CIRCULAR SIN CONSULTA N°03

LICITACIÓN PÚBLICA N° LP 40-ADIF-2018

**"PROVISIÓN Y MONTAJE DE ENTREPISO EN MUSEO NACIONAL
FERROVIARIO RAÚL SCALABRINI ORTIZ"**

- **5.1.12** - 2 carpinterías (PV1) de 3,85 x 3,05 mts. con estructura en chapa plegada e hierro ángulo y estas tendrán incorporadas 2 puertas Blindex

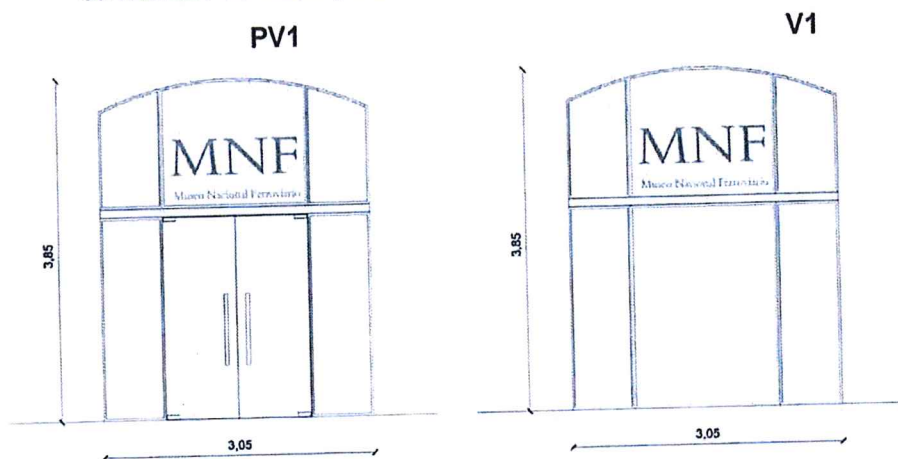
Corresponde a la provisión e instalación de carpinterías en el frente y contrafrente del museo (similares a las existentes), PV1, dos con puertas de salida al andén, y V1, dos con paño fijo, (una completando el frente y una en el sector andén).

incolore de 10 mm de espesor, con sus correspondientes herrajes pivotantes, freno, cerradura, manijones de acero inoxidable, a la misma línea de toda la fachada, los vidrios fijos, serán de 4+4 laminados transparentes, por último, se pintará con convertidor de óxido y tres manos de esmalte sintético RAL 7024.

- **5.1.13** - 2 carpinterías (V1) de 3,85 x 3,05 mts. con estructura en chapa plegada e hierro ángulo, a la misma línea de toda la fachada, los vidrios serán de 4+4 laminados transparentes, por último, se pintará con convertidor de óxido y tres manos de esmalte sintético RAL 7024.
